女川原子力発電所第2号機 工事計画審査資料	
資料番号	02-補-E-19-0600-40-1_改4
提出年月日	2021年11月9日

補足-600-40-1 機器・配管系の設備の既工認からの構造変更
について

1. 機器・配管系の設備の既工認からの構造変更について

○ブローアウトパネル

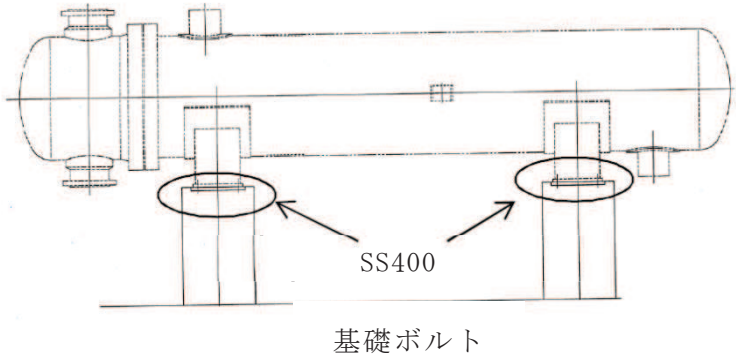
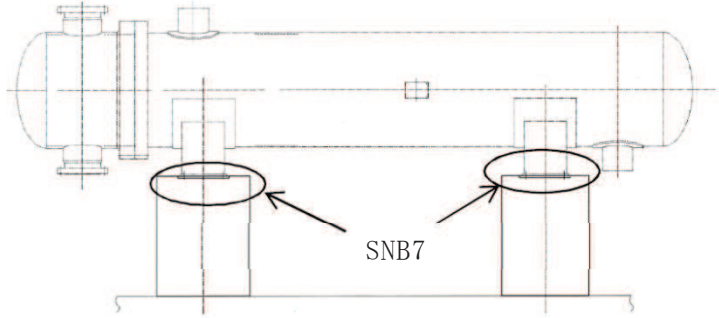
原子炉建屋とタービン建屋間のブローアウトパネルは、原子炉建屋内で主蒸気管破断事故等が発生した際に開放し、蒸気をタービン建屋側に放出することを目的で設置されている。同ブローアウトパネルについては、重大事故等時において、開放した場合に再閉止することが配置制約上困難であるため、プラント起動前までに閉鎖する方針としている。詳細は補足説明資料「補足-200-16 ブローアウトパネル関連設備の設計方針」に示す。

残留熱除去系熱交換器

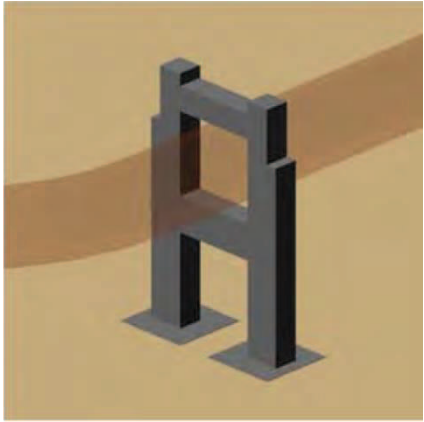
変 更 前	変 更 後	備 考
 <p>SS400 基礎ボルト</p>	 <p>SNB7</p>	<p>耐震補強を目的とした、基礎ボルト材質のSS400からSNB7への変更。</p>

原子炉格納容器調気系配管

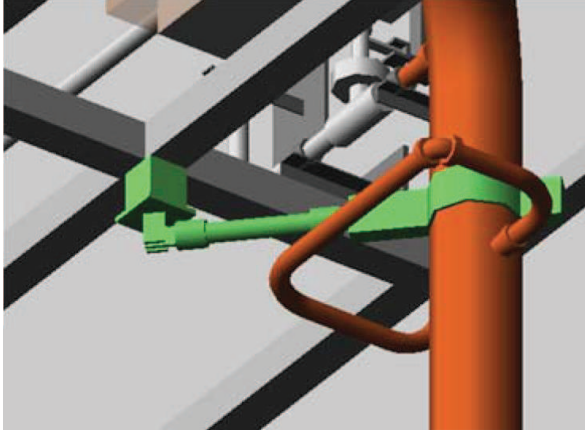
変更前	変更後	備考
 <p>600A STD (9.5mm) SM41</p>	 <p>600A Sch.80 SM400へ変更</p>	<p>耐震補強を目的とした、配管本体の一部肉厚変更のための取替。</p>

残留熱除去系配管

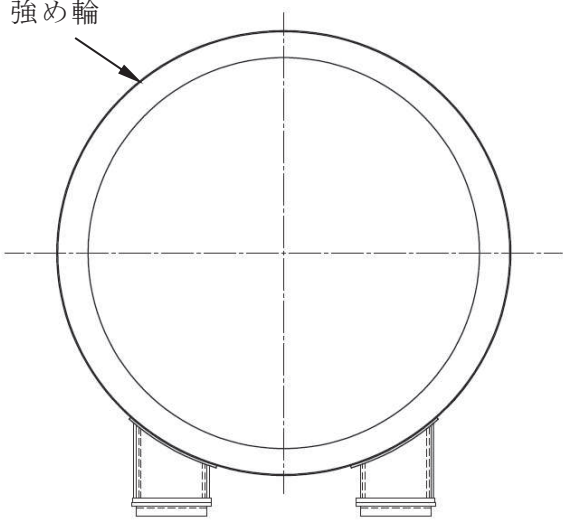
変 更 前	変 更 後	備 考
 <p data-bbox="459 790 683 821">サポート強化前</p>	 <p data-bbox="1220 790 1444 821">サポート強化後</p>	<p data-bbox="1713 319 2027 558">耐震補強を目的とした、サポートの追設・強化。 (配管本体の変更はなし)</p> <p data-bbox="1713 630 2027 662">* 配管の耐震補強の例</p>
 <p data-bbox="369 1364 772 1396">ロッドレストレイント追加前</p>	 <p data-bbox="1131 1364 1534 1396">ロッドレストレイント追加後</p>

出力領域モニタ

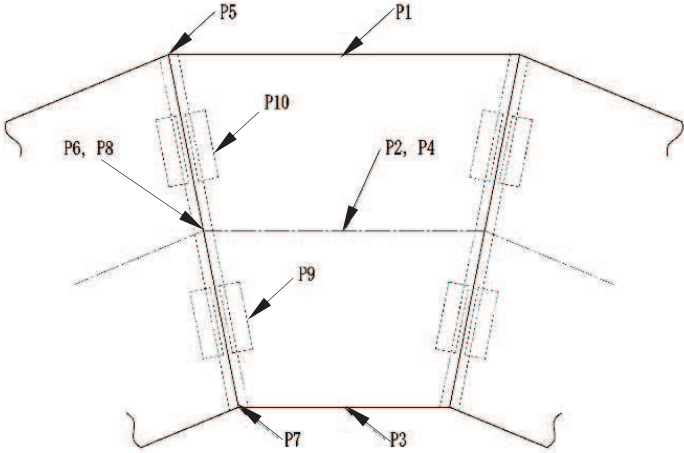
変 更 前	変 更 後	備 考
<p>カバーパイプ</p> <p>ハウジングパイプ</p> <p>溶接箇所</p>	<p>カバーパイプ</p> <p>アダプタ</p> <p>ハウジングパイプ</p> <p>溶接箇所</p>	<p>耐震補強を目的とした、溶接部の構造変更及び位置の変更。 (アダプタを組み込むことで継手効率を向上)</p>

サプレッションチェンバ及びボックスサポート取付部 (2/2)

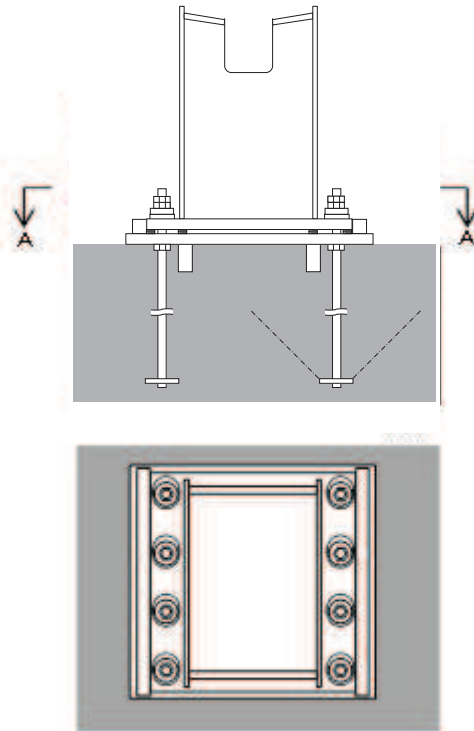
変 更 前	変 更 後	備 考
 <p data-bbox="398 1018 739 1050">ボックスサポート取付部</p>	 <p data-bbox="1198 1018 1538 1050">ボックスサポート取付部</p>	<p data-bbox="1736 323 2016 558">耐震補強を目的とした、強め輪及びボックスサポート取付部への補強部材の追設。</p> <p data-bbox="1736 582 2027 922">(詳細は「補足-600-11 サプレッションチェンバの耐震評価における内部水質量の考え方の変更等についての補足説明資料」参照)</p>

ボックスサポート

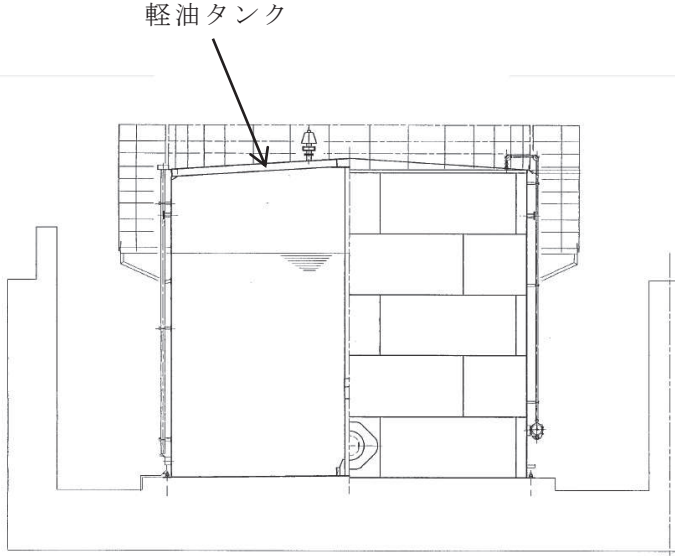
変 更 前	変 更 後	備 考
 <p>A-A 断面</p>		<p>耐震補強を目的とした、支持構造物の追設。</p> <p>(詳細は「補足-600-11 サプレッションチェンバの耐震評価における内部水質量の考え方の変更等についての補足説明資料」参照)</p>

ベント管，ベントヘッド及びダウンカマ

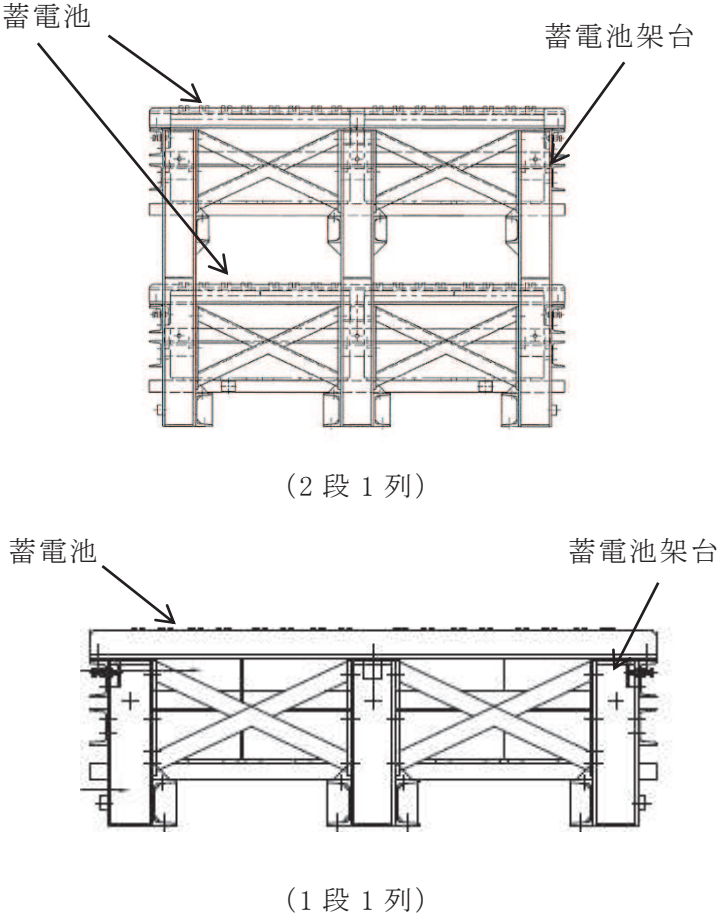
構造変更内容	備考
	<p>耐震補強を目的とした，支持構造物の追設。</p> <p>(詳細は「補足-600-40-40 原子炉格納容器ベント系設備の地震応答解析モデルの精緻化等に関する補足説明資料」参照)</p>
<p style="text-align: center;"><u>ベントヘッド及びダウンカマの補強構造</u> (ベント系設備を外側から見た構造)</p> <p style="text-align: right;"><u>ベント管部分詳細</u></p> <p style="text-align: right;">■ : 補強箇所</p>

軽油タンク

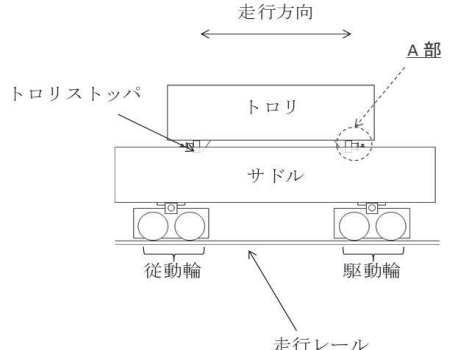
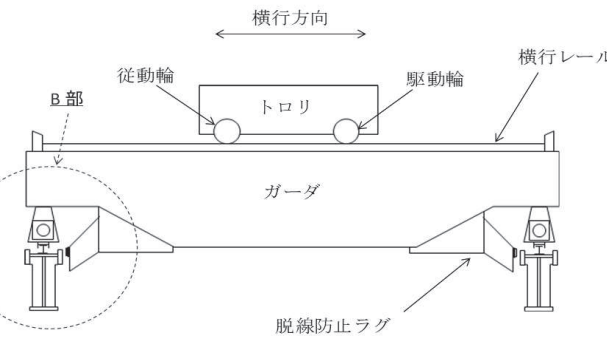
変 更 前	変 更 後	備 考
		<p>飛来物対策として、 軽油タンクの地下貯 蔵式への構造変更。</p>

125V 蓄電池 2A 及び 2B

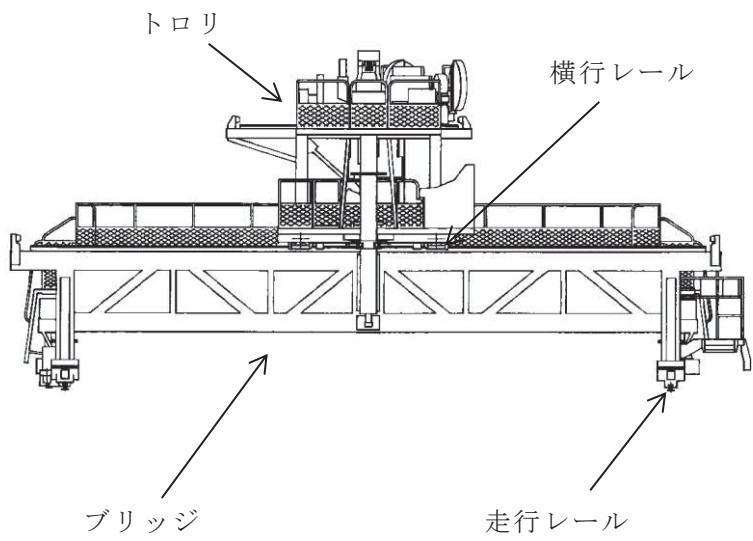
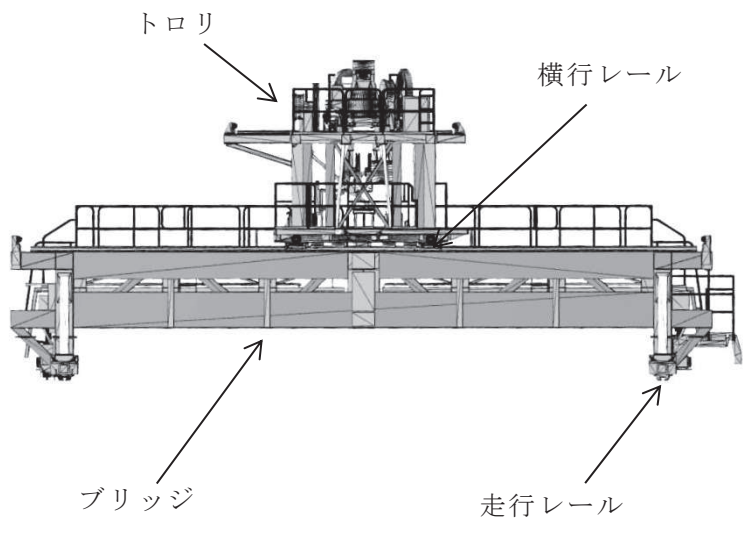
変 更 前	変 更 後	備 考
	 <p>(2段1列)</p> <p>(1段1列)</p>	<p>蓄電池の形式変更に伴う蓄電池架台の変更。 (密閉形クラッド式据置蓄電池→制御弁式据置鉛蓄電池)</p>

原子炉建屋クレーン

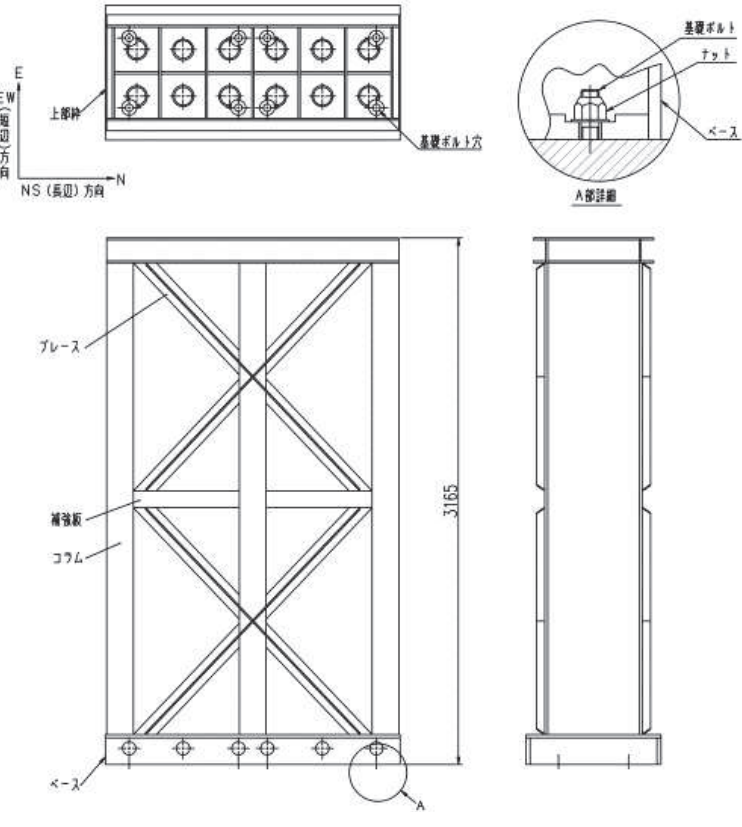
変 更 前	変 更 後	備 考
 <p>走行方向</p> <p>トロリストoppa</p> <p>トロリ</p> <p>サドル</p> <p>従動輪</p> <p>駆動輪</p> <p>走行レール</p> <p>A部</p>	 <p>横行方向</p> <p>従動輪</p> <p>トロリ</p> <p>駆動輪</p> <p>横行レール</p> <p>ガーダ</p> <p>脱線防止ラグ</p> <p>B部</p>	<p>耐震補強を目的とした、トロリストoppaと本体ガーダ脱線防止ラグの構造変更。</p>
 <p>(A部) トロリストoppa変更前</p> <p>(B部) 脱線防止ラグ変更前</p>	 <p>トロリストoppa 当り面の延長</p> <p>(A部) トロリストoppa変更後</p> <p>ラグの一部を撤去</p> <p>(B部) 脱線防止ラグ変更後</p>
